*Estudio de Impacto Ambiental- Categoría I;*  
*"Planta de Generación Fotovoltaica, Santa Cruz Solar" F1*

Ingeniero  
John Trujillo  
Director Regional de MiAMBIENTE Coclé.  
Asunto: Respuesta a Nota DRCC-1284-2024 de 06 de Noviembre de 2024.

Por este medio entregamos Ampliación de Información del Estudio de Impacto Ambiental Categoría I titulado "*Planta de Generación Fotovoltaica, Santa Cruz Solar*" F1, a en el Sector entre Las Guabas y Pan de Azúcar, Corregimiento de Coclé, Distrito de Penonomé, Provincia de Coclé; República de Panamá. En lo referente a nota a DRCC-1284-2024 de 06 de noviembre de 2024; que se solicita ampliar la siguiente información:

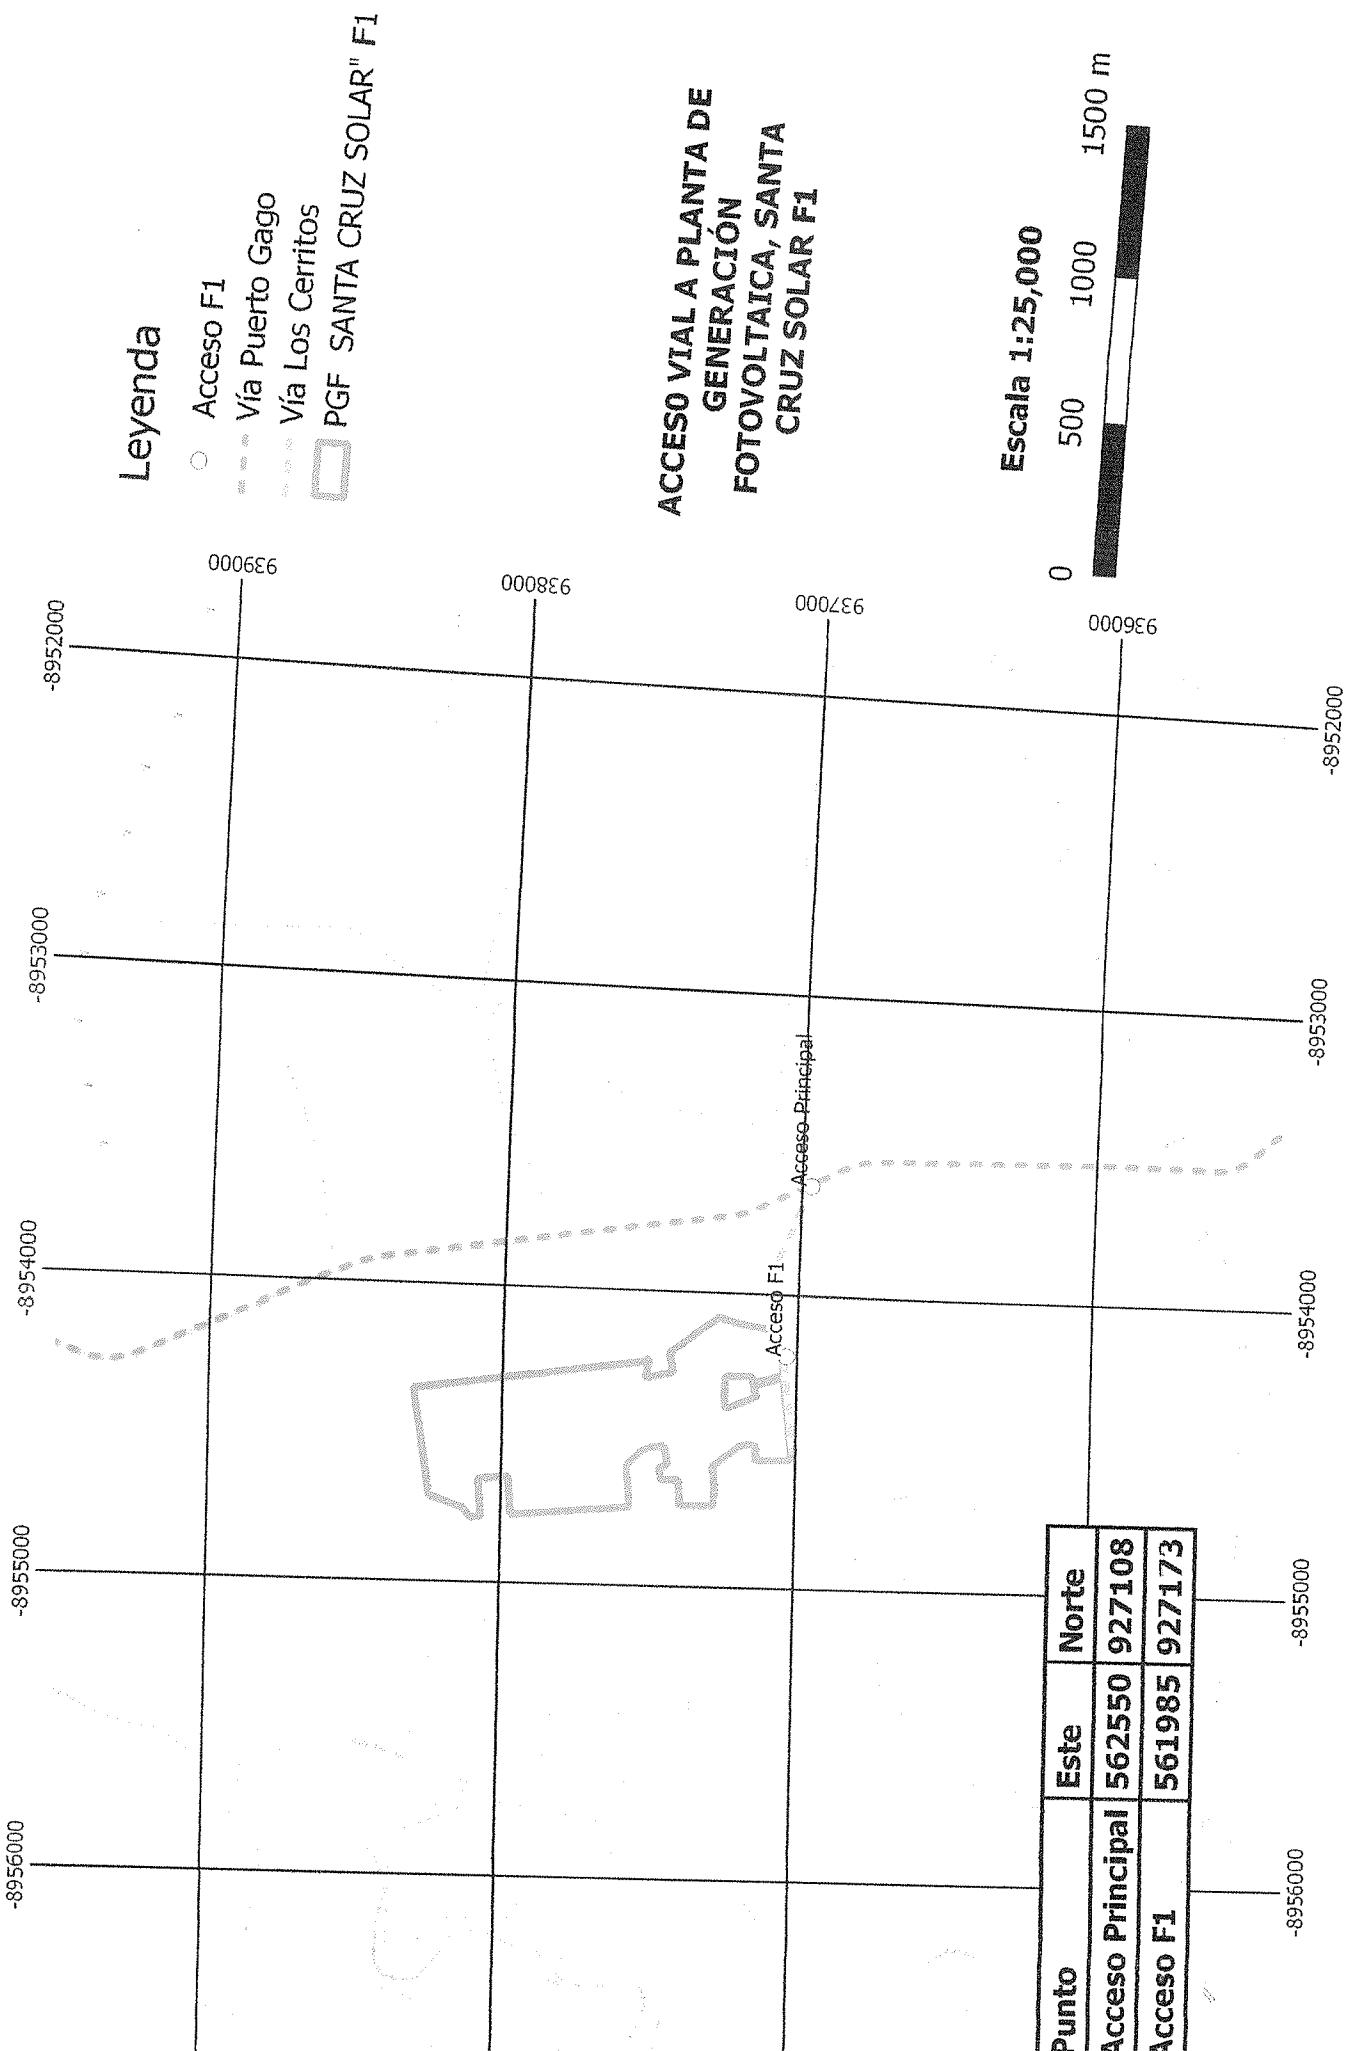
3. Durante la inspección no se pudo ingresar a las fincas que forman parte del proyecto fotovoltaico; por lo que se realizó sobrevuelo con un dron, desde una calle de asfalto colindante a una de las fincas a utilizar (indicando por el consultor ambiental). Y dentro del estudio la descripción de cómo llegar al área no queda claro ya que se repite la misma información, tanto en los estudios fotovoltaicos (F1, F2 F3, F4, F5, F6 y la subestación elevadora), específicamente en el contenido de: Trayecto desde la Oficina Regional de MiAMBIENTE Coclé (página 22 – 23) y vías de acceso/ Transporte Pública

(página 43). Po lo que no queda claro cuál será el camino o vía de acceso al área específica del proyecto denominado **“Planta de Generación Fotovoltaica, Santa Cruz Solar” F1**. Considerando lo descrito, se solicita presentar lo siguiente

- a. Mapa o diagrama con coordenadas que muestre el acceso hacia el polígono del proyecto, desde la carretera principal de la comunidad.

R: La descripción de cómo llegar al área corresponde a una orientación regional general para acceder a la zona, sin embargo, para un mejor entendimiento y de forma didáctica se adiciona el siguiente mapa temático de acceso vial con coordenadas de ruta específica utilizando como eje principal desde la Ciudad de Penonomé la Vía hacia Puerto Gago. Se Anexa Mapa – Esquema de recorrido de acceso (Camino) hacia el polígono del proyecto, desde la carretera principal.

# Tiger Neo N-type 78HL4-BDV 605-625 Watt

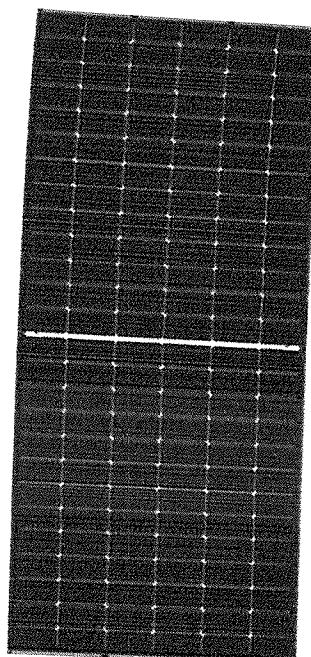
b. Presentar la ficha técnica de los módulos fotovoltaicos contemplados a utilizar.

R: Se presenta en anexo la ficha del módulo fotovoltaico, haciendo la salvedad que a medida que pasan los meses la tecnología de los componentes eléctricos es más eficiente y puede haber cambios en el diseño técnico y estructural de la **"Planta de Generación Fotovoltaica, Santa Cruz Solar" F1,**
